A GRANDE FESTA DE IBITINGA- SOMENTE PARA CONVIDADOS ESPECIAIS:

ESCOLA HENRIQUE MARTINELLI

***NOVA ESCOLA
PRONTA PARA
ENTREGAR E
INALGURAR***

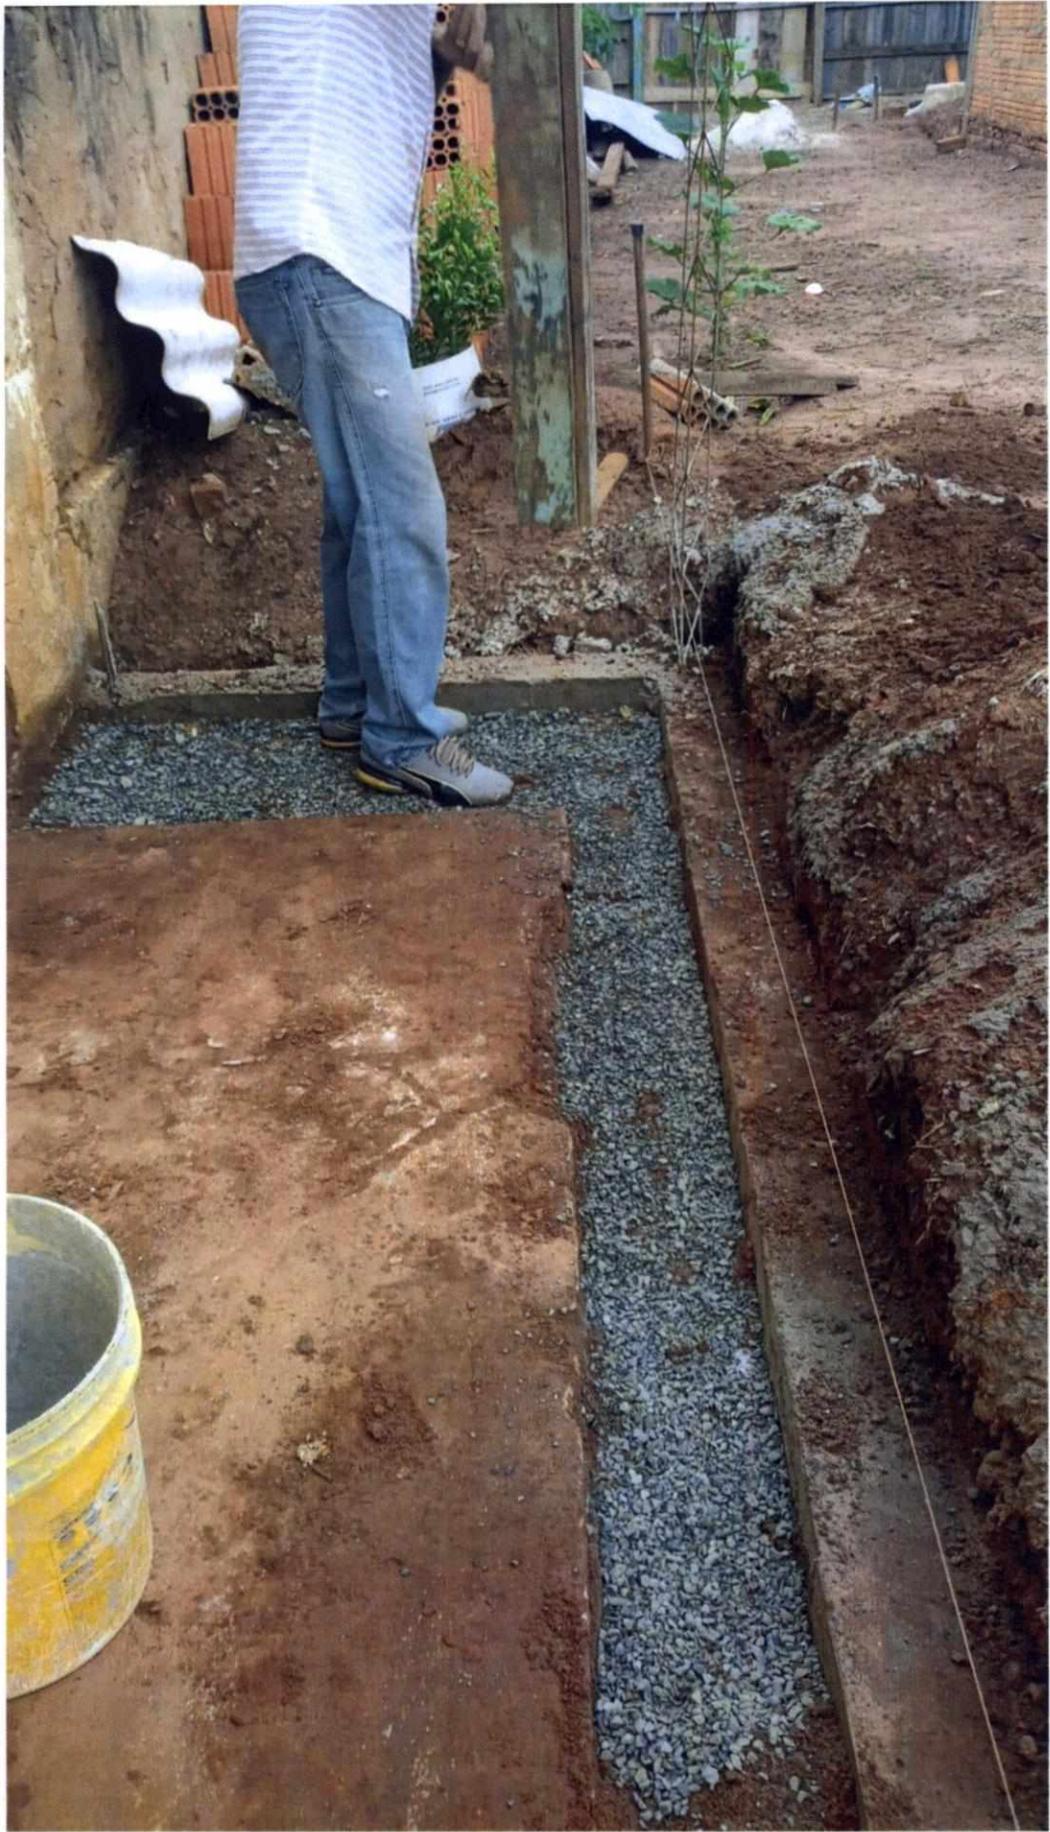
SITUAÇÃO DO PROBLEMA DO CANTO QUE LEVOU O SECRETÁRIO DE OBRA; FALAR PARA VARIAS MÃES QUE A ESCOLA ESTARIA CONDENADA E FICARIA MAIS BARATO FAZER OUTRA.....AGORA EU PERGUNTO SERÁ QUE A VERBA GASTA PARA ATENDER 50 ALUNOS DO DISTRITO DE CAMBARATIBA; NÃO SERIA MAIS BEM UTILIZADO, PARA RESOLVER QUALQUER PROBLEMA NA CIDADE DE IBITINGA?????????

SERVIÇO ORIENTADO AO VIZINHO DA ESCOLA QUE IA FAZER O MURO DO TERRENO; FOI AI QUE ORIENTEI PARA MELHORAR AINDA MAIS O PROBLEMA DA ESCOLA, EVITANDO DE VEZ O CISALHAMENTO DA TENSÃO DO SOLO NESTA REGIÃO DO CANTO AFETADO.

APÓS TOTAL VERIFICAÇÃO FOI FEITO , ENTÃO O ENCHIMENTO DAS RACHADURAS TANTO INTERNAMENTE COMO EXTERNAMENTE; COM PRODUTO ADEQUADO PARA PRODUZIR A ADERENCIA NO LOCAL ONDE A TENSÃO TINHA SIDO DESLOCADA, E RETORNANDO O CAMINHAMENTO ORIGINAL DAS CARGAS E DANDO ALIVIO AO OTIMO TELHADO NESTE CANTO.

ESTE É O ESCORAMENTO FEITO NO BEIRAL
QUE O PESSOAL DA PREFEITURA FOI E FEZ , O
ESCORAMENTO DE SORVETEIRO, DITO PARA AS
MÃES.....LOGICO TODO EXECUTIVO,
PENSANDO VAI CAIR....VAI CAIR...VAI CAIR....

ESTAS FISSURAS INTERNAS ALEM DO
PROCEDIMENTO JÁ DESCRITO; PODE SER
RESOLVIDO COM O SELA TRINA DA DENVER
GLOBAL OU SIMILAR; POIS É SOMENTE NO
REBOCO.

OUTRA PROTEÇÃO FEITA NA CALÇADA PARA EVITAR INFILTRAÇÃO NO CANTO QUE TEVE O PROBLEMA; COISA QUE PODERIA TER SIDO FEITO PELOS FUNCIONARIOS DA PREFEITURA; RAPIDO, BARATO, E GESTÃO PUBLICA CORRETA COM O DINHEIRO PUBLICO.
